FPT-24-1535

株式会社 昭 電
雷対策システム部

AFDシリーズ プラグ取り外しレバー形状の改良について

4. 外観図

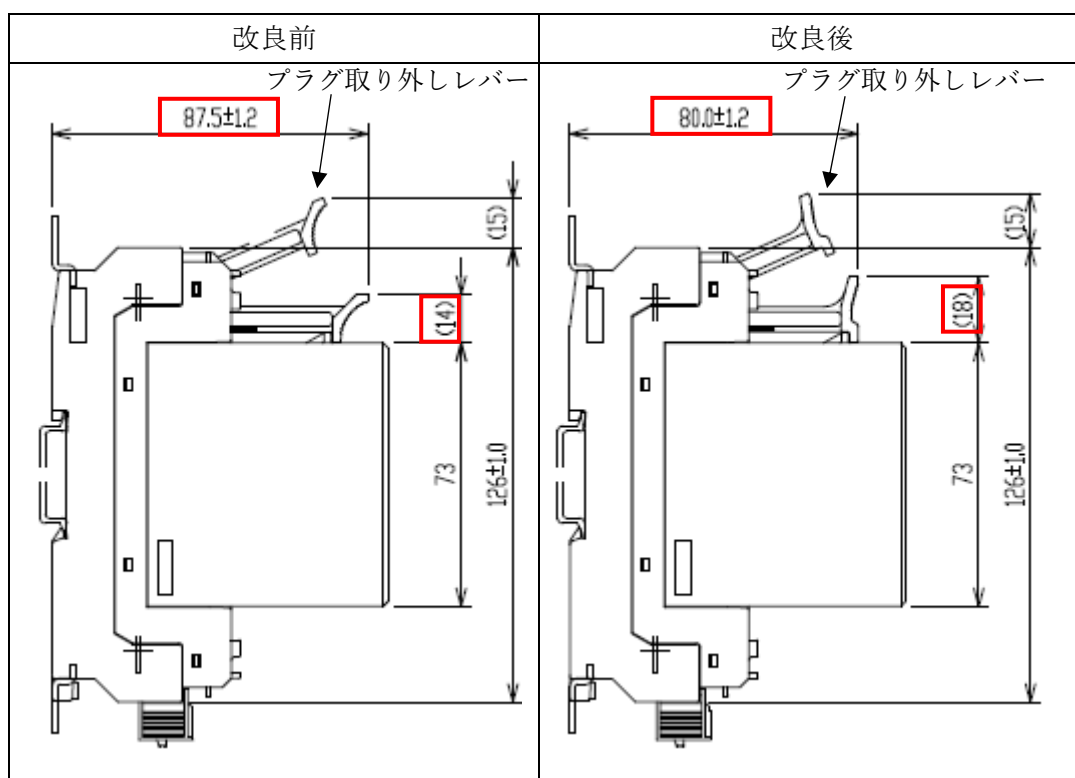
AFD シリーズのプラグ取り外しレバーの形状変更

SPD を盤内に設置する際、プラグ取り外しレバーが盤の保護板と接触し、干渉することが一部の盤で確認されました。そのため、プラグ取り外しレバーが保護板に干渉しないよう高さを調整し、改良を行います。

リリースアーム改良前と改良後の外形図を以下に示します。
